▶ 3.1.4. 輕隔間工程

▶ 3.1.5. 天花板工程

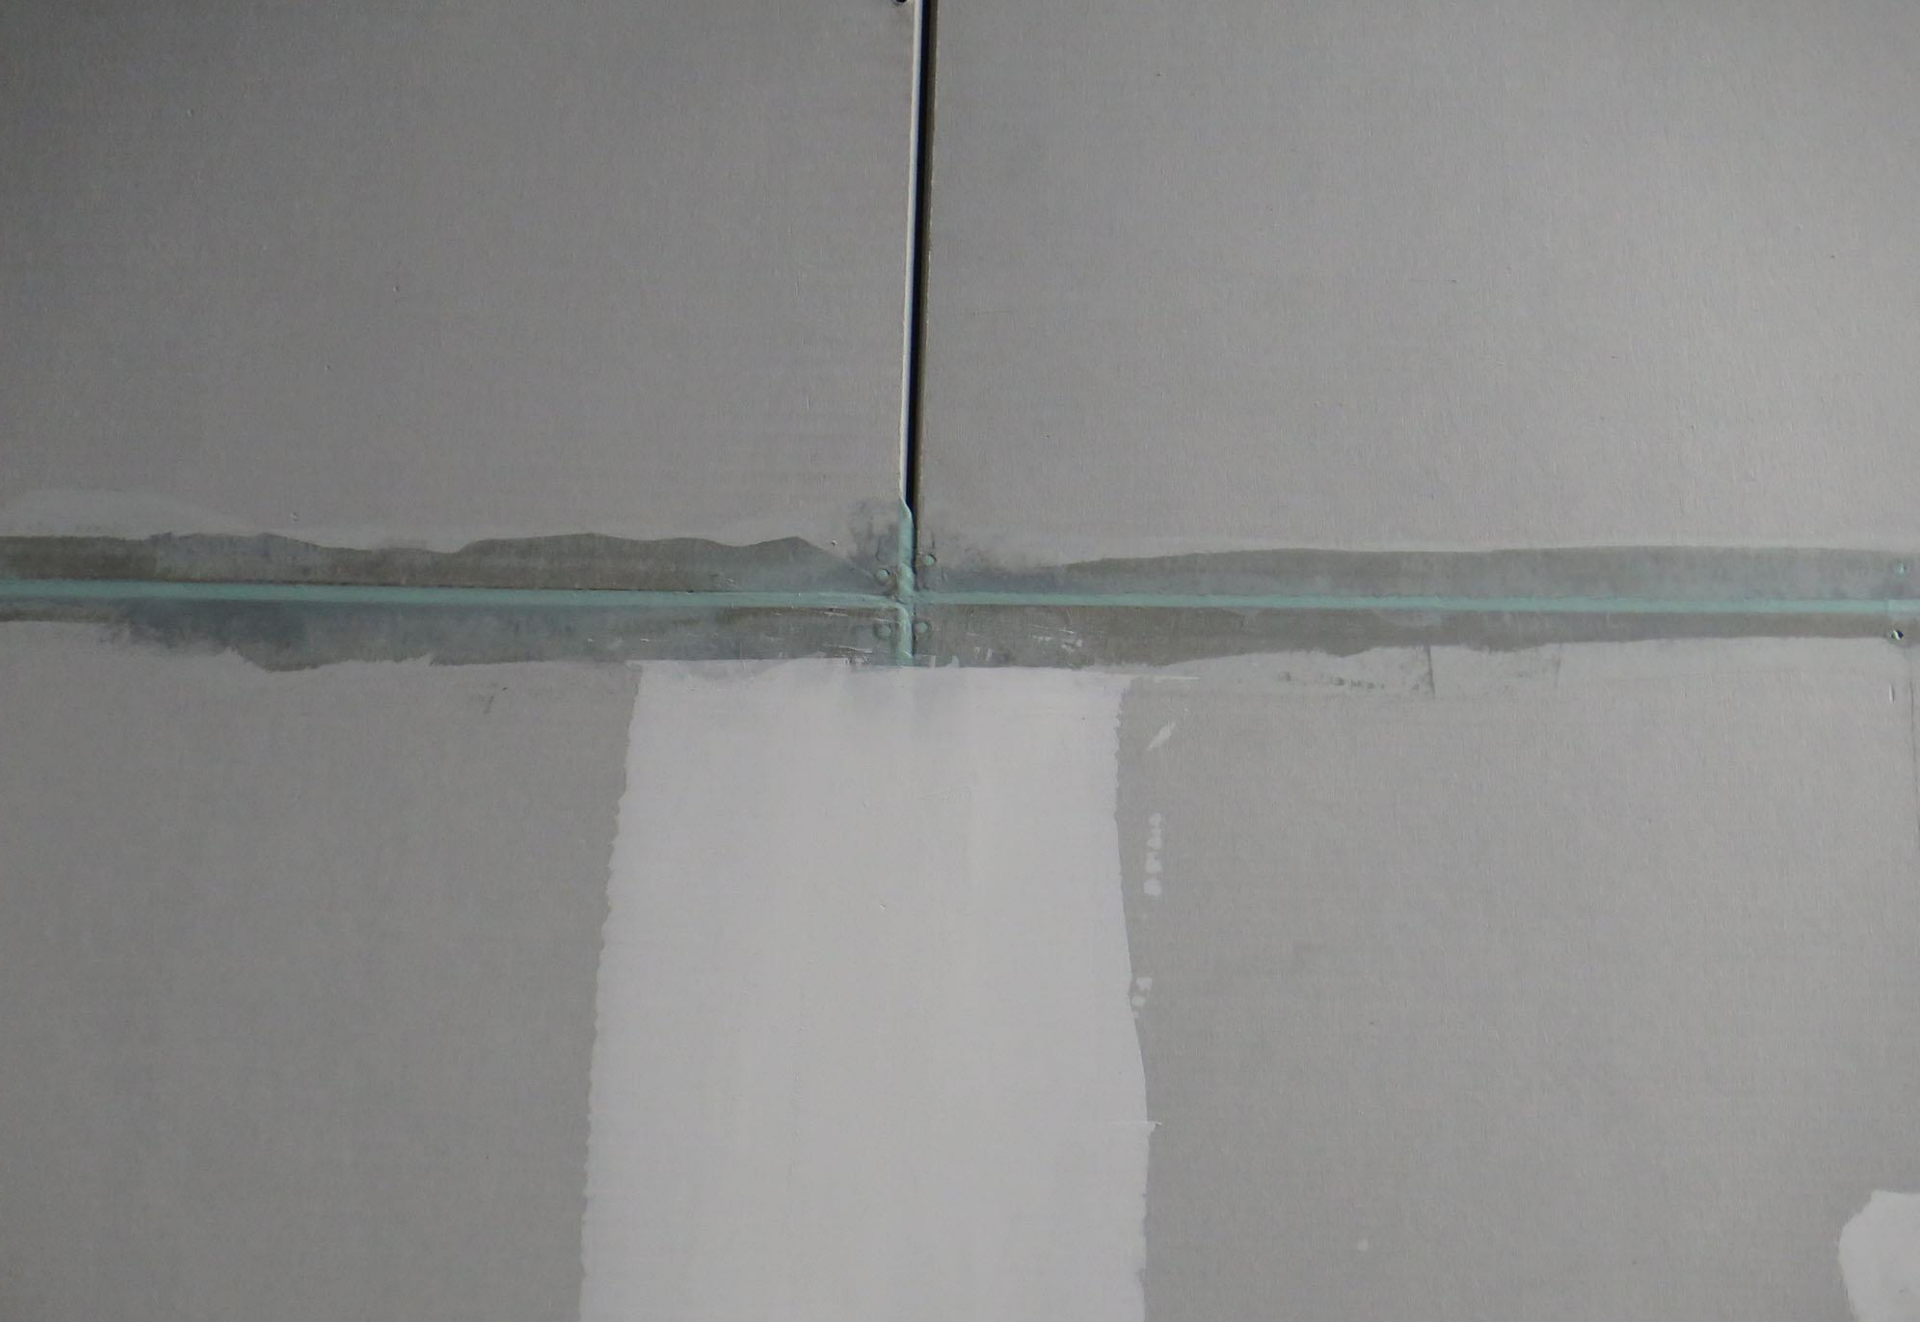
◆ 門框與C型鋼焊接點，請塗刷防銹漆

◆ 板材縫隙以AB膠填縫，但未加鋪防裂網<不佳>¹³

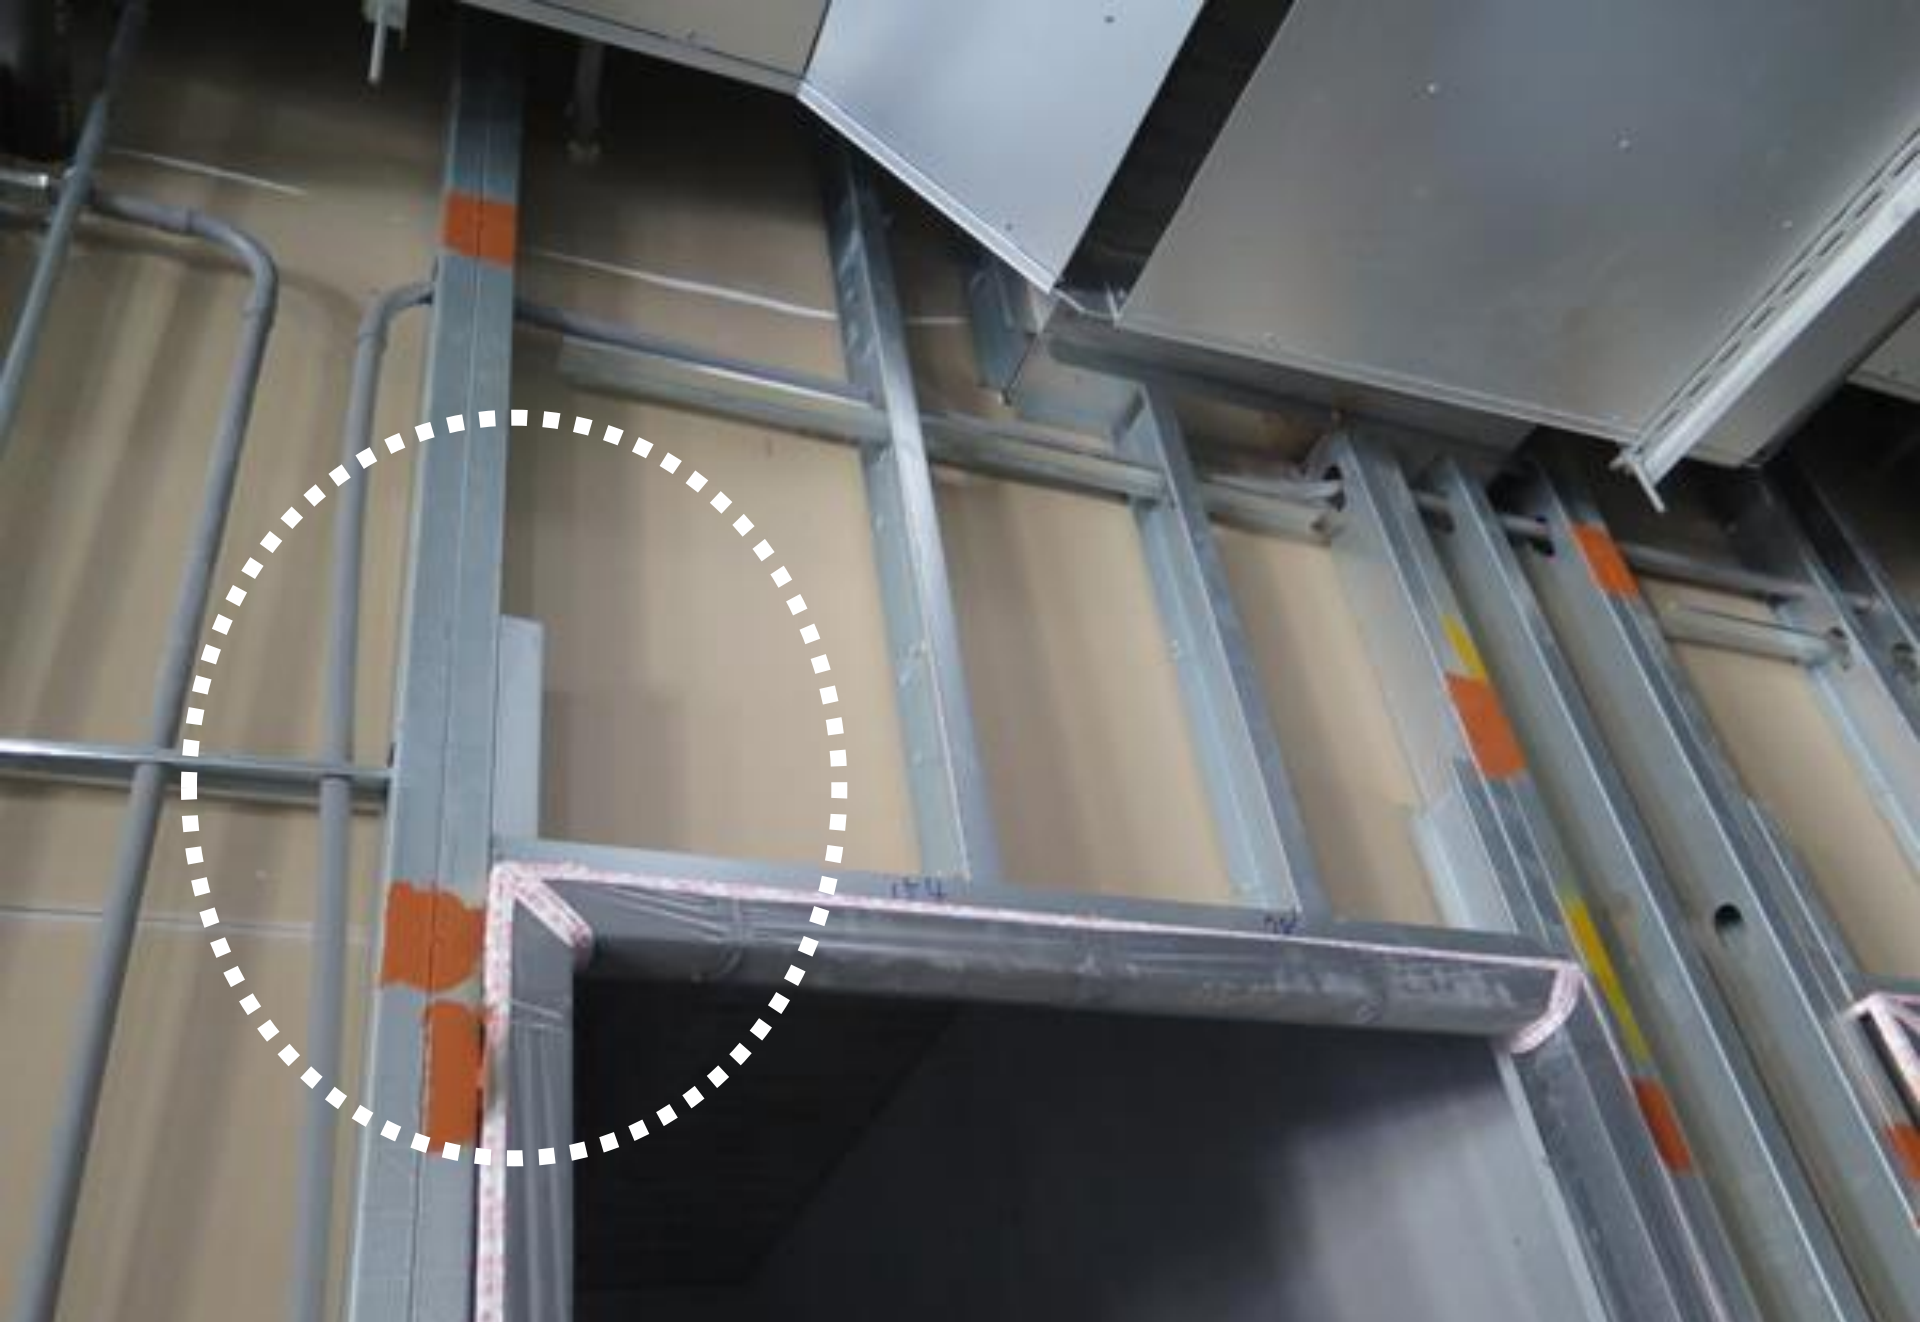
◆ 開口頂部，C型鋼加固未採用L型。〈不佳〉

◆ C型鋼立柱未直通，部分以搭接方式施作
<不佳>

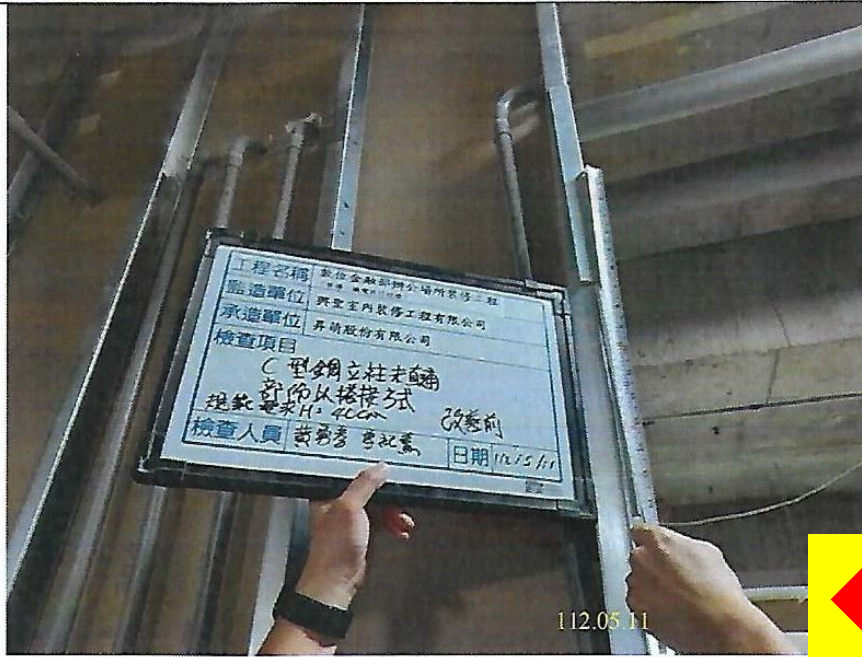
改善前
缺失說明：28.
輕隔間牆施作部
分尚有不足：
(1)C型鋼立柱
未直通，部分以
搭接方式施作，
不符規範要求。

改善中
改善方式說明：
修改為搭接40CM
依據規範處理。

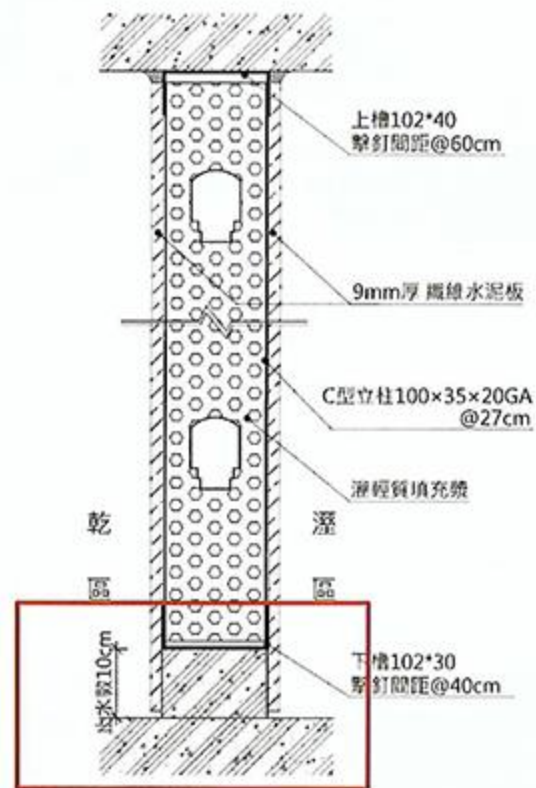
◆ 輕隔間，加做RC止水墩 <佳>

天花板構架結構計算

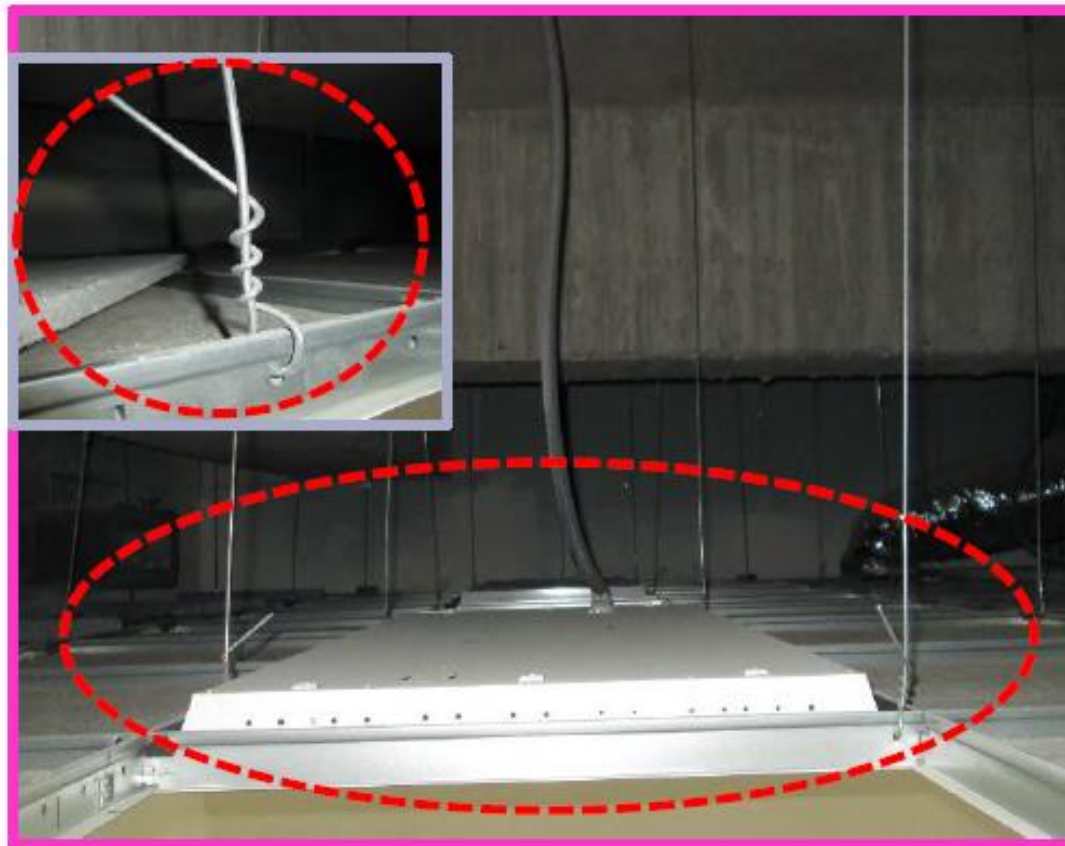
1. 明架天花板之補強吊筋，較為不足，請再檢視，如：
燈具、空調出風口、喇叭...等。
2. 距牆面第一支吊筋，亦請一併檢視。

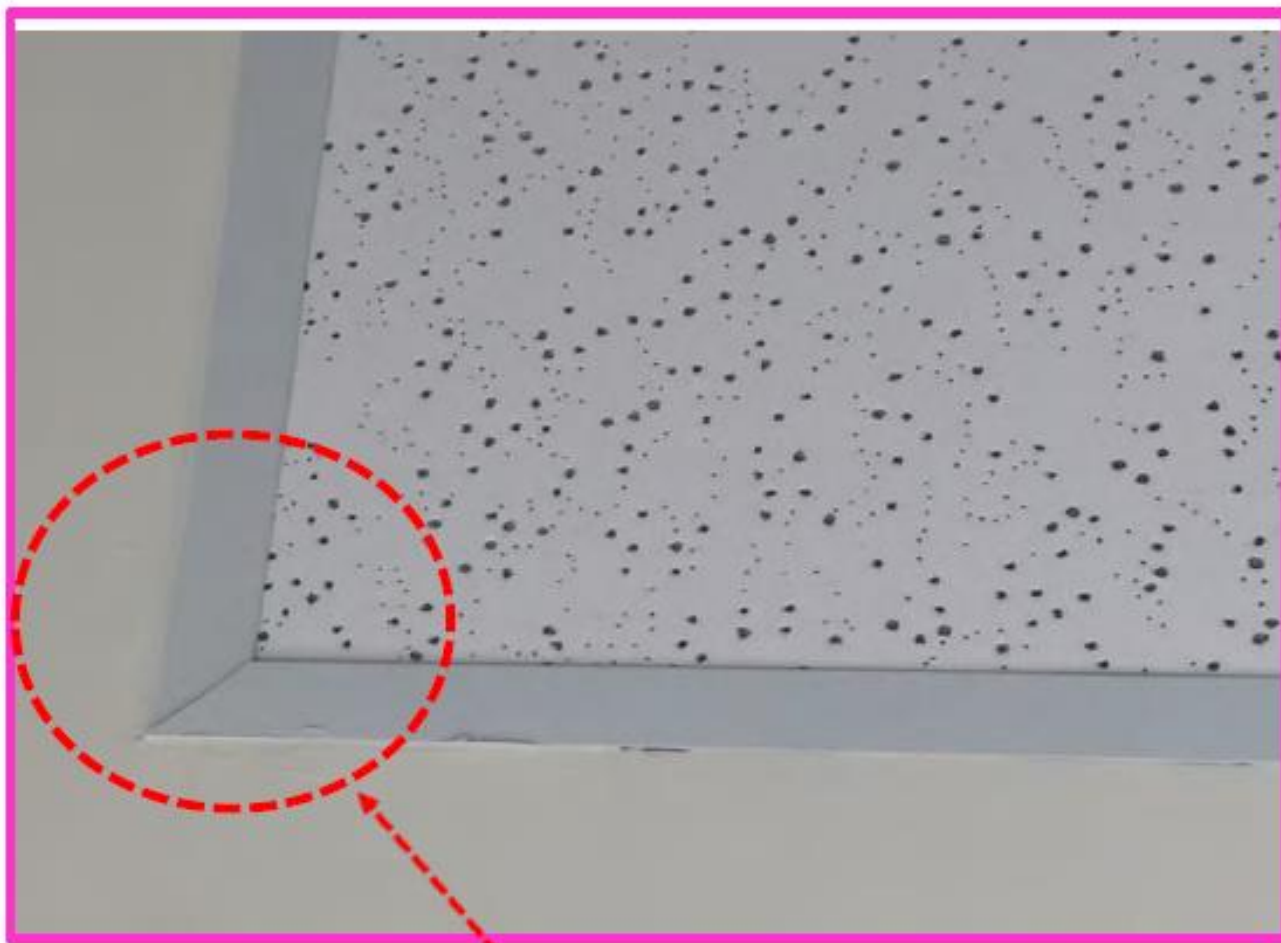
◆ 請依內政部頒佈之「懸吊式輕鋼架天花板耐震施工指南」施作。再檢視是否有施作耐震45度斜拉線組。

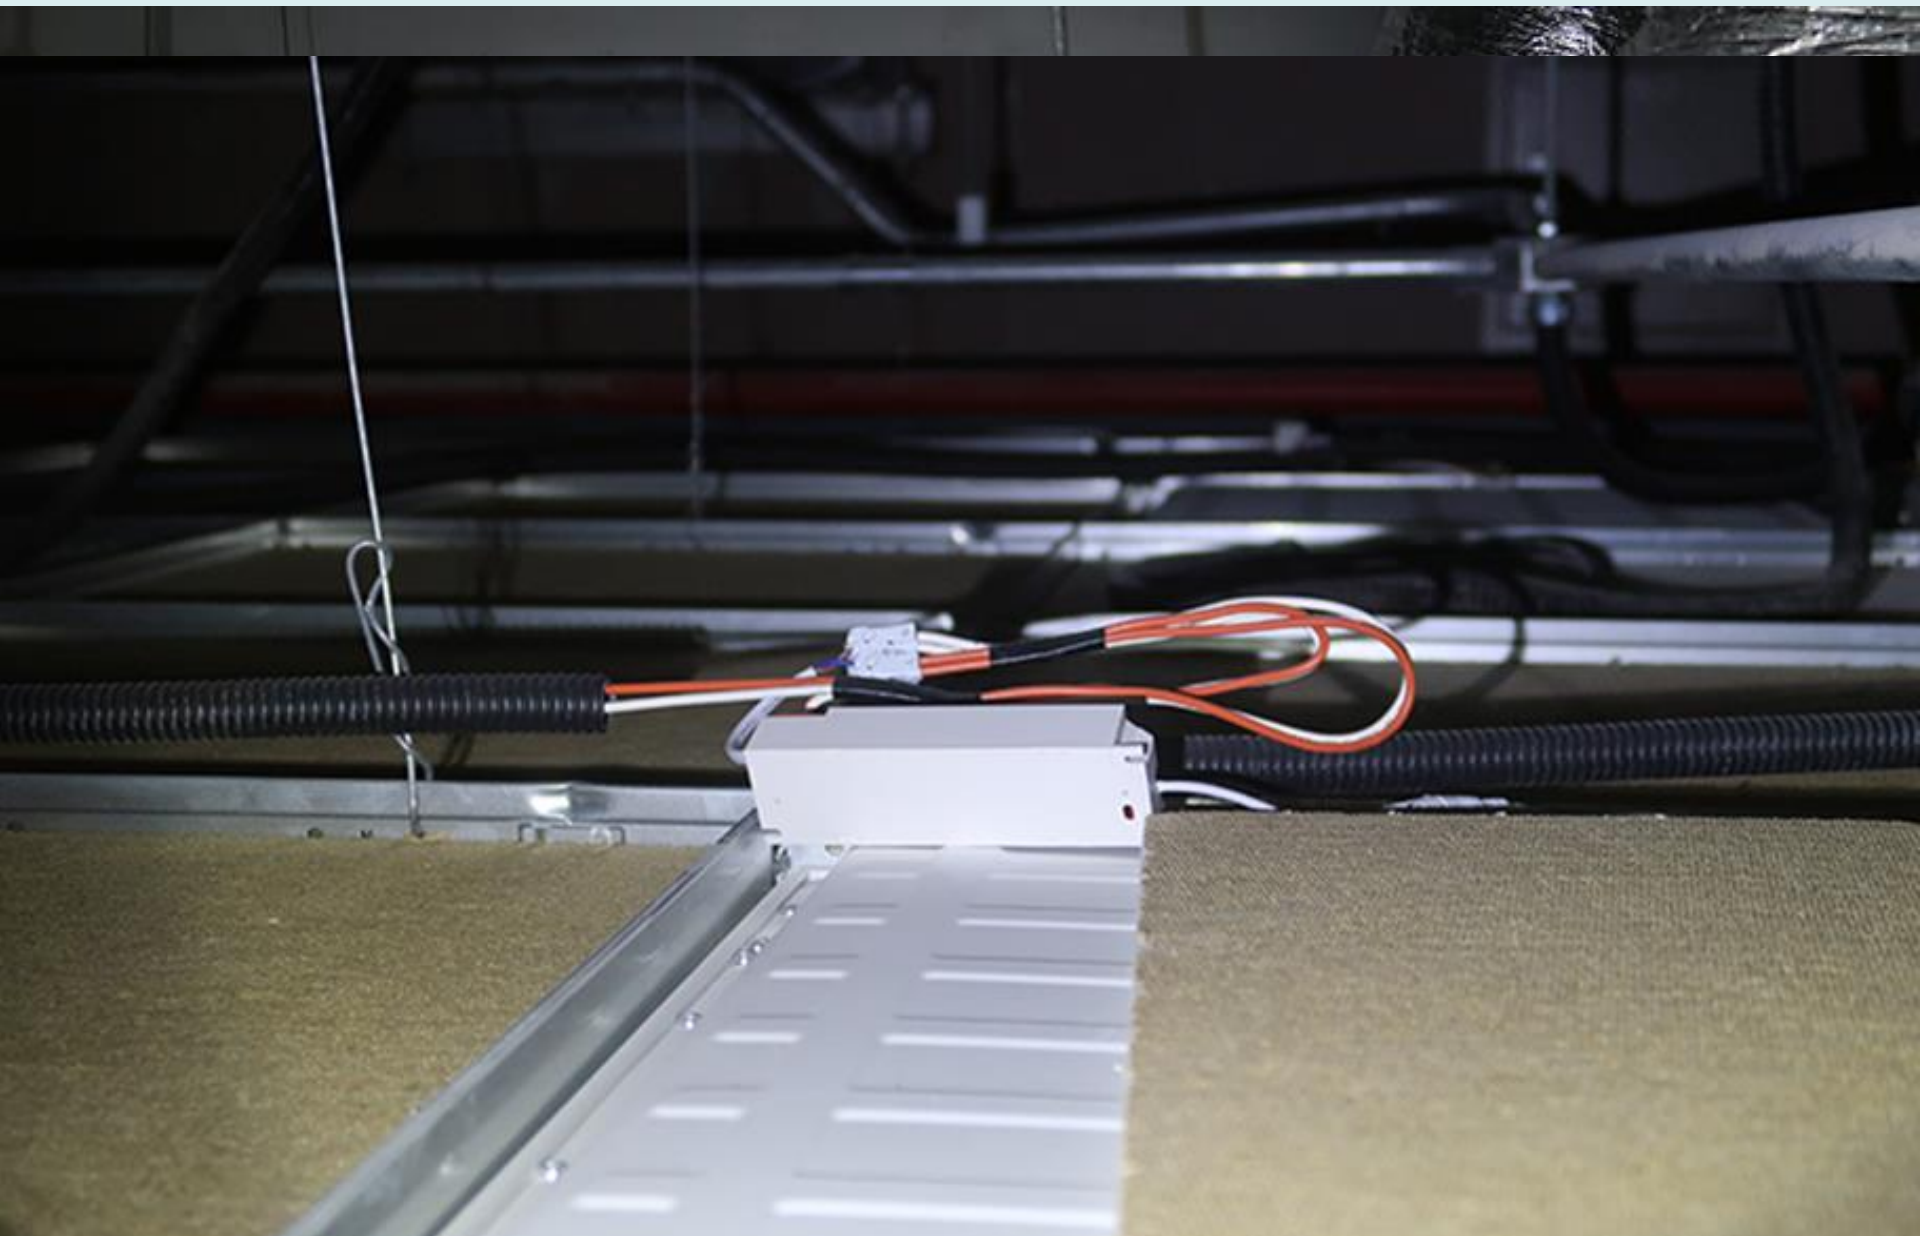
◆ 電線裸露，易生危險。<不佳>
